Scheibenbremse SN6 / ST6

Umstellung der Trailer Scheibenbremse SN6 auf ST6

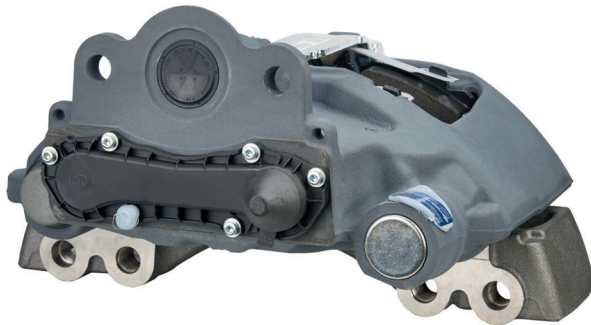
Der SAF-HOLLAND Aftermarket ersetzt **ab 01. März 2024** die 19,5“- Scheibenbremse Knorr SN6 durch die Knorr ST6. Die passenden Ersatzteile haben wir für Sie unten aufgeführt.

- Topologieoptimierung der Gussteile
- Gewichtsreduzierung ca. 6 kg / Achse
- Abgedichtetes Loslager wie bei ST7
- Bremsbeläge unverändert
- Keine Einbußen bei Bremsleistung und Lebensdauer

alt SN6	neu ST6
03 080 0061 50	03 080 0095 50
03 080 0062 50	03 080 0096 50

Ersatzteile	SN6	ST6
Bremsbelagsätze	03 057 0078 00 03 057 0078 01 03 057 0078 02	03 057 0078 00 03 057 0078 01 03 057 0078 02
Rep-Satz Druckstück	03 434 3814 00	03 434 3814 00
Rep-Satz Führungs-/Dichtsatz	03 434 3820 00	03 434 3815 00
Nachsteller-Abdeckkappe	03 434 3816 00	03 434 3816 00
